UNIDEN 2020

Modifiseringar på UNIDEN 2020

VOX

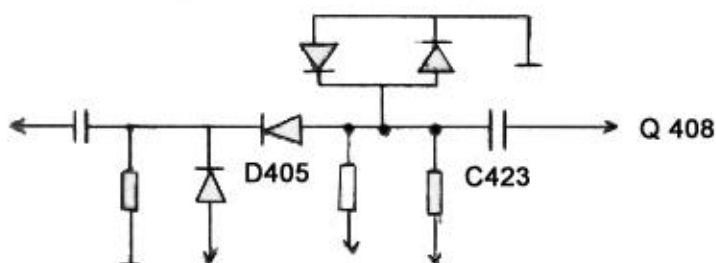
Minskning av tillslagstiden vid CW.

R 406 på AF unit minskas till 33 kohm eller ersätts med en trimpotentiometer på 50 kohm.
